CONCEPTO TECNICO No. CT- 4115 de 2005

**Revisión de Estudio Particular de Respuesta Local
de Amplificación de Ondas Sísmicas
Artículo 7 - Decreto 074 de 2001**

PROYECTO: **OCASA**

Figura 1 Localización del Proyecto Ocasá

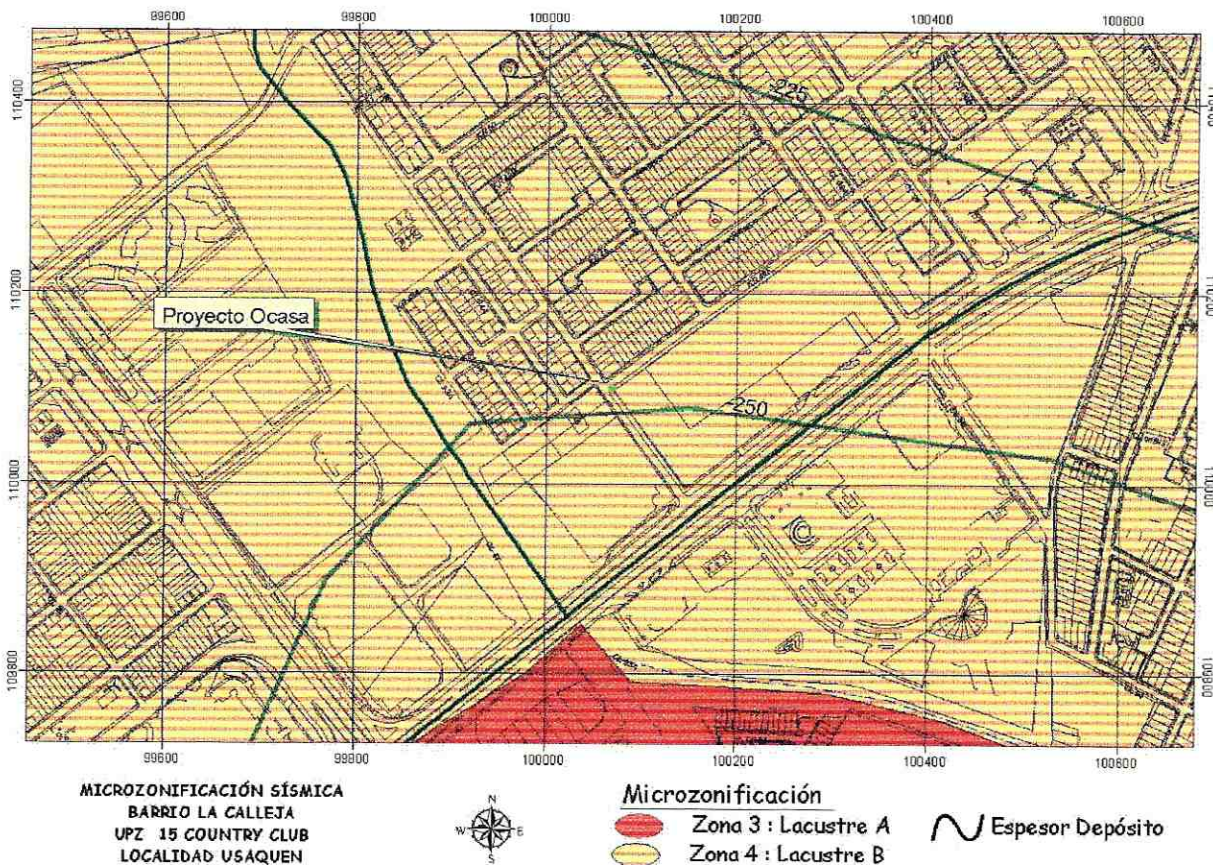
En la Introducción del Anexo E del informe se define la localización del proyecto de acuerdo con el mapa de Microzonificación Sísmica de Bogotá, ubicándolo en la Zona 4 de Lacustre B. Esta ubicación está de acuerdo con el Decreto 074 de 2001 (Figura 1 del presente concepto técnico).

El estudio cumple este requerimiento desde la revisión inicial.
